INFORMAÇÃO TÉCNICA

Nº 176/05 – 23/06/2005

Aparelho: TELEVISOR EM CORES

Modelo: TC-2910

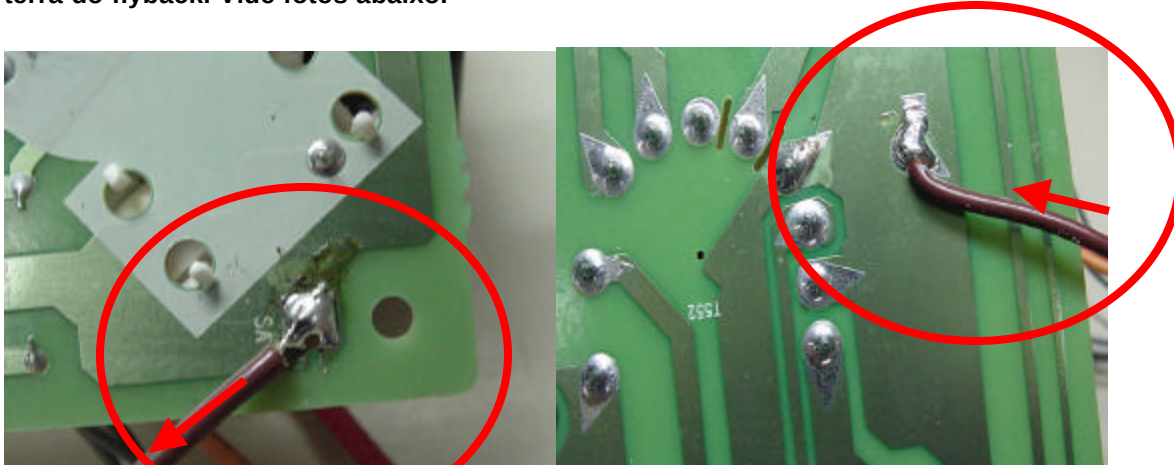
1) Remover o JUMPER 1 na pci CRT

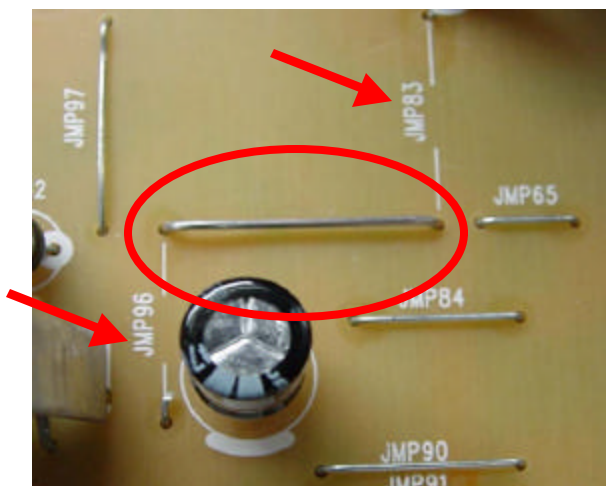
2) Interligar com fio (comprimento 400 mm, AWG 20) o conector SA na pci CRT com o terra do flyback. Vide fotos abaixo.

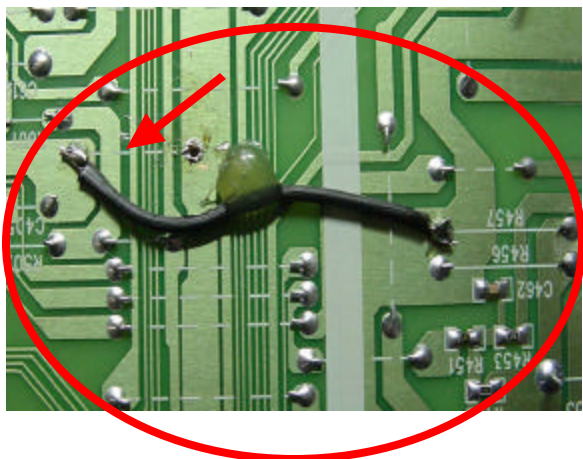
3) Remover o JUMPER 83 e o JUMPER 96, e em seguida interligar os JUMPERS 83 e 96 como na foto abaixo.

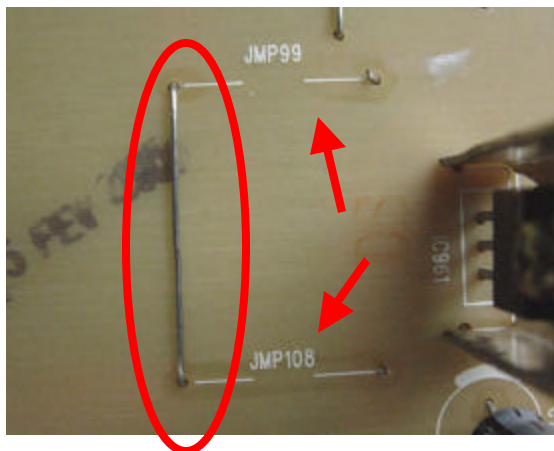
4) Remover o JUMPER 17 e, em seguida interligar com fio (comprimento 45 mm, AWG 24) o terra do conector GA com o terra dos resistores R456/R457 conforme foto abaixo.
